DIRECCIÓN REGIONAL DE COCLÉ
SECCIÓN DE EVALUACIÓN DE IMPACTO AMBIENTALINFORME TÉCNICO DE INSPECCIÓN
DRCC-IIo-252-2023

Proyecto:	BREMEN PENONOMÉ.
Promotor:	TRANSPORTAK, S.A.
Categoría:	I
Consultores ambientales:	DIOMEDES VARGAS Y LUIS VARGAS.
Localización del proyecto:	VÍA PANAMERICANA, CORREGIMIENTO DE PENONOMÉ CABECERA, DISTRITO DE PENONOMÉ, PROVINCIA COCLE.
Fecha de inspección:	15 DE NOVIEMBRE DE 2023.
Fecha de informe:	15 DE NOVIEMBRE DE 2023.
Participantes:	<ul style="list-style-type: none">Yarianis Santillana Macías-MiAMBIENTE- Coclé.Edwar Quirós - MiAMBIENTE-Coclé.Diomedes Vargas-Consultor Ambiental.

Foto 1, 2. Vegetación existente en el área propuesta para el desarrollo del proyecto.

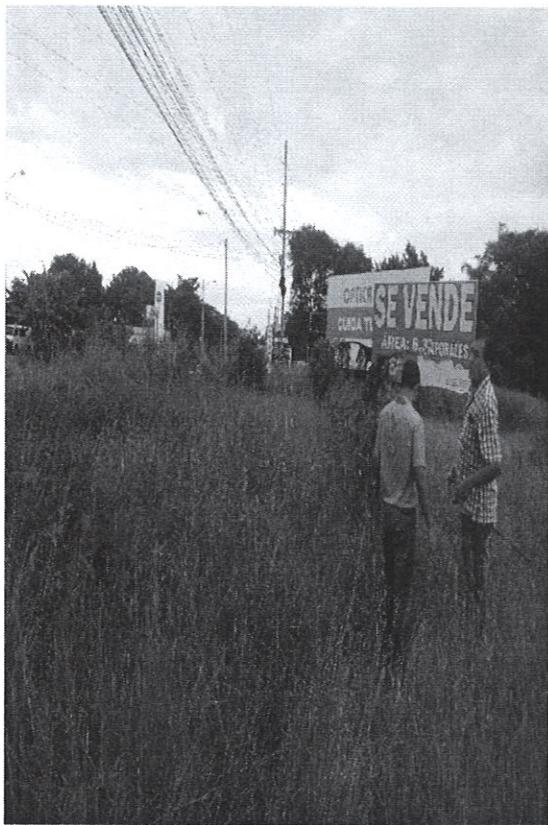
Observación 1: Al momento de la inspección se evidencio que el área propuesta para el desarrollo del proyecto no ha sido intervenida.

Observación 3: La topografía del terreno es plana. El área propuesta para el desarrollo de la actividad está ubicada en un área poblada y colinda con una quebrada la cual mantiene su bosque de galería. El promotor deberá presentar medidas de mitigación.
